**Commission économique pour l'Europe**

**Forum mondial de l'harmonisation  
des Règlements concernant les véhicules**

Règlement ONU n° 129 (Systèmes améliorés de retenue pour enfants)

**Proposition de complément 8 à la série 03 d'amendements****Communication de l'expert de l'Association européenne  
des fournisseurs de l'automobile\***

Figure 1  
Conditionnement des tendeurs montés directement sur le système amélioré de retenue pour enfants

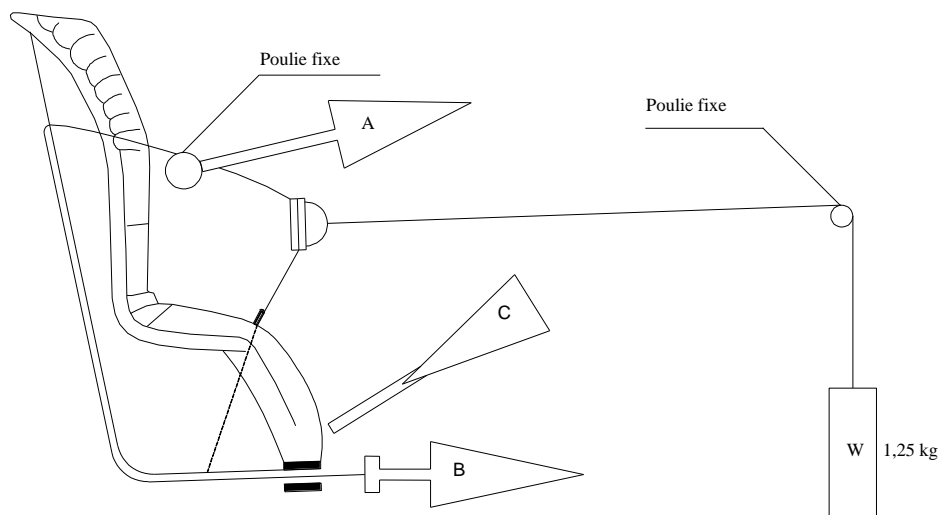
1. **Conditionnement des tendeurs montés directement sur le système amélioré de retenue pour enfants (figure 1)**
  - 1.1. **Mode opératoire**
    - 1.1.1. La sangle étant placée dans la position de référence définie au paragraphe 7.2.6.1 du présent Règlement, extraire au moins 50 mm de sangle du harnais intégré en tirant sur l'extrémité libre de la sangle.

1. Les propositions de modifications du paragraphe 6.7.2.7 et de l'annexe 15 visent à corriger les erreurs rédactionnelles qui ont été faites dans les propositions adoptées à la soixante et unième session du Groupe de travail de la sécurité passive (GRSP), avant d'être intégrées dans les séries 01 et 02 d'amendements au Règlement ONU n° 129. La modification du paragraphe 6.7.2.7 intégrerait des modifications approuvées à la session susmentionnée du GRSP, qui figuraient dans la série 01 d'amendements mais ont été omises par erreur dans la série 02 (puis dans la série 03). La proposition de modification de l'annexe 15 réintroduit une figure et une méthode d'essai concernant les tendeurs montés directement sur le système amélioré de retenue pour enfants, qui auraient dû être ajoutées à, et non remplacées par, une figure et une procédure d'essai concernant les tendeurs montés sur une sangle.

**Conditionnement des tendeurs montés sur une sangle (non directement montés sur le système amélioré de retenue pour enfants)**

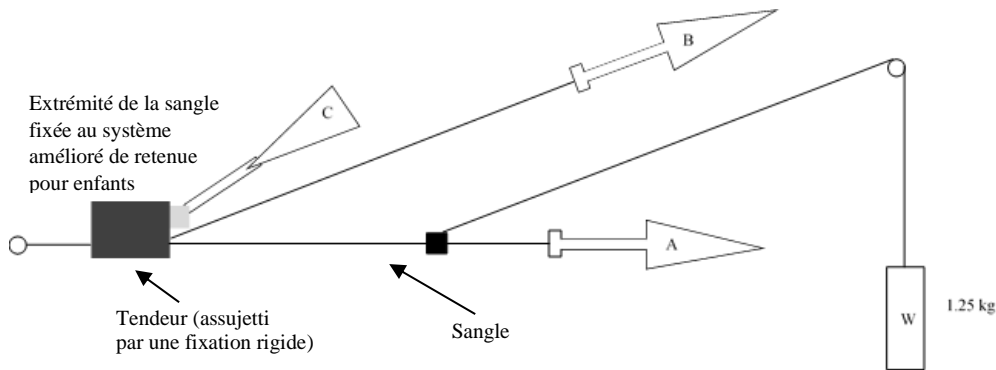
**2. Essai de conditionnement des tendeurs montés sur une sangle (non directement montés sur le système amélioré de retenue pour enfants) (figure 2)**

**2.1 Méthode**

**2.1.1 Fixer rigidement le tendeur.**

**2.1.2** La sangle étant placée dans la position de référence définie au paragraphe 7.2.6.2 du présent Règlement, extraire au moins 50 mm de sangle du harnais intégré en tirant sur l'extrémité libre de la sangle.
